VOLVO

VERKSTADS- MEDDELANDE

BETR.	SPECIALVERKTYG	PRODUKT	P
	SVO 2560	GRUPP	08
DATUM	Oktober 1968	NR	2

Ändring av fixturen SVO 2560.

Bild 1 SVO 2560

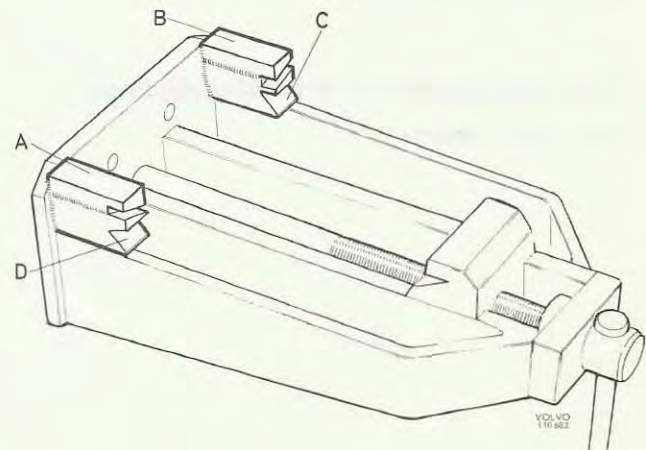
För att rubr. fixtur, som används för festsättning av framaxelbalkar i stativet SVO 2520, även skall kunna användas för 140- och 164-serien måste ändringar utföras på fixturens fästklackar. Ändringarna består i att klackarna förses med snedställda spår.

A Fästklack enligt bild 3, omstående sida

B Fästklack enligt bild 4, -"-

C-D Se nedanstående måttskiss

2. Tillverka två stycken klackar enligt ovanstående måttskisser.
3. Elsvetsa fast de två tillverkade klackarna enligt bild 1 och 5.
4. Slipa svetsfogarna så att fästklackarnas sidor blir jämna.

Bild 2 Ändring av befintliga fästklackar

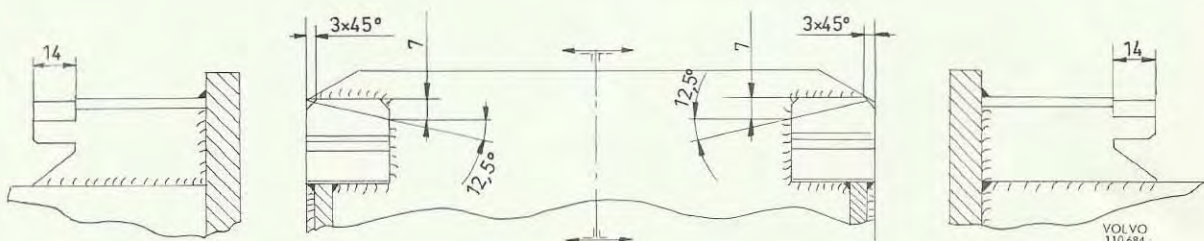
1. Justera först de befintliga fästklackarna, se bild 2.

Samtliga mått är angivna i mm.
